SEZIONE TUTELA E VALORIZZAZIONE DEL PAESAGGIO

N. 142 del 02.09.2022 del Registro delle Determinazioni

OGGETTO: Comune di NARDO' (BA). PARERE DI COMPATIBILITÀ PAESAGGISTICA ex art. 96.1.d delle NTA del PPTR. PIANO di LOTTIZZAZIONE (PdiL) del Comparto 50 del vigente PRG. Proponenti: omissis.

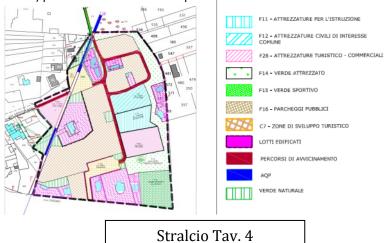
Con riferimento alla viabilità interna del PdiL questa è costituita da un sentiero carrabile esistente che attraversa l'area d'intervento in direzione Sud-Nord con sezione pari a 2,00 m che sarà ampliato a 4,00 m al fine di assicurare il collegamento di due aree a parcheggio ubicate in adiacenza alla via Omero e alla via Arisfotane.

La nuova sezione del sentiero alle base del muro di confine conterrà un camminamento (largo circa 50 cm) pavimentato con lastre di pietra calcarea.

Con riferimento al previsto muro a secco del sentiero carrabile "Sezione B-B" (Tav. 7) dovrà essere realizzato rispettando le tradizionali forme, tipologie e dimensione facendo riferimento alle "Linee guida per la tutela, il restauro e gli interventi sulle strutture in pietra a secco della Puglia" (elaborato 4.4.4. dell'approvato PPTR) in particolare:

- i. per la realizzazione del fondo basamentale dovranno essere utilizzati esclusivamente materiali terrosi compatti, senza cordoli in calcestruzzo;
- ii. le facce esterne del muro dovranno essere realizzate a scarpa, pertanto il muro dovrà essere mantenuto con forma troncopiramidale;
- iii. dovranno essere utilizzati per i materiali di riempimento degli spazi centrali esclusivamente pietrame di ridotte dimensioni e senza ricorrere a nuclei della muratura in cls o a malte cementizie;
- iv. la testa del muro di pietra dovrà essere realizzata con la medesima tecnica con cui viene realizzato il paramento murario, utilizzando blocchi di maggiori dimensioni, di forma allungata e disposti di costa, senza ricorrere a solette di chiusura in cls.
